臺北市都市計畫委員會第713次委員會議紀錄

時間:中華民國106年8月3日(星期四)上午9時

案名:「變更臺北市中山區長安段四小段 79、234-1 地號土 地(臺北啤酒工場)工業區為特定專用區、道路用地 主要計畫案」暨「擬定臺北啤酒工場暨周邊地區細部計畫案」

附 圖 3

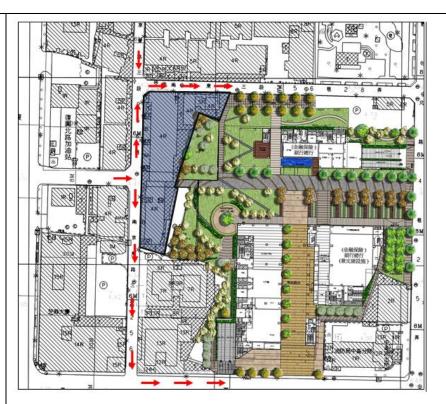
本案是否應辦理細部計畫變更,其優缺點如下:並請參考附圖3及 附圖4。

1.	綠地及道路用地集中在南側,與合庫總行廣
	場式開放空間串連成一悠閒散步場所,可及
	性高。

住宅用地集中 北側,綠地及道 路用地集中在 南側。

- 2. 住宅用地集中北側,北側退縮 11.2m,西側退縮 8.56m,南側退縮 8.66m 銜接綠地用地,營造出極佳之都市空間。
- 3. 住宅用地集中方整,可規劃出較佳的坡道平 面式空間。

細部計畫變更前,合庫總行提供的開放空間,為半封閉式, 256 巷等 西側居民不方便進入。↓
